MEJORAS EN LOS PORTA ESCALERAS

PROYECTO SPARK

ANEXO 2

MEJORAS EN EL PORTA ESCALERAS

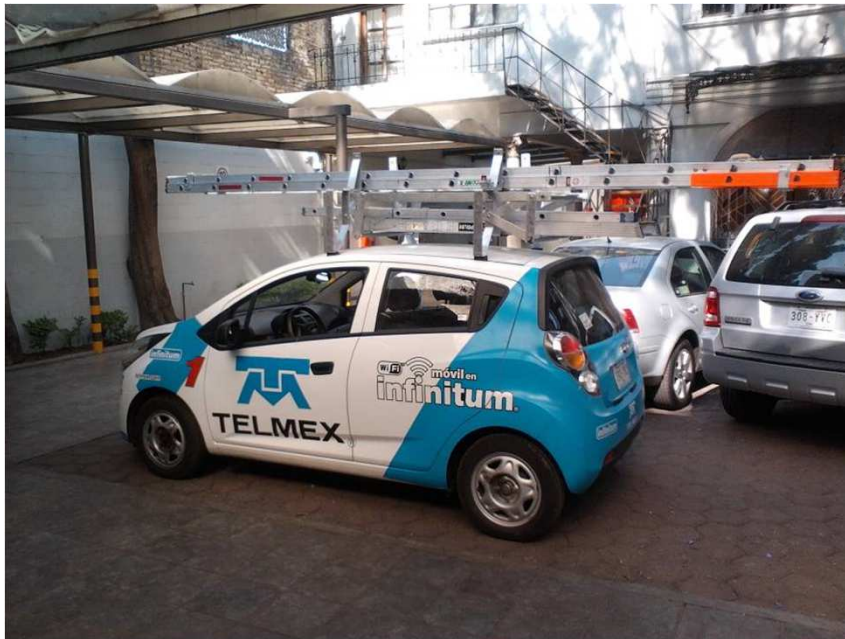
- Vista general.

- Vista general.
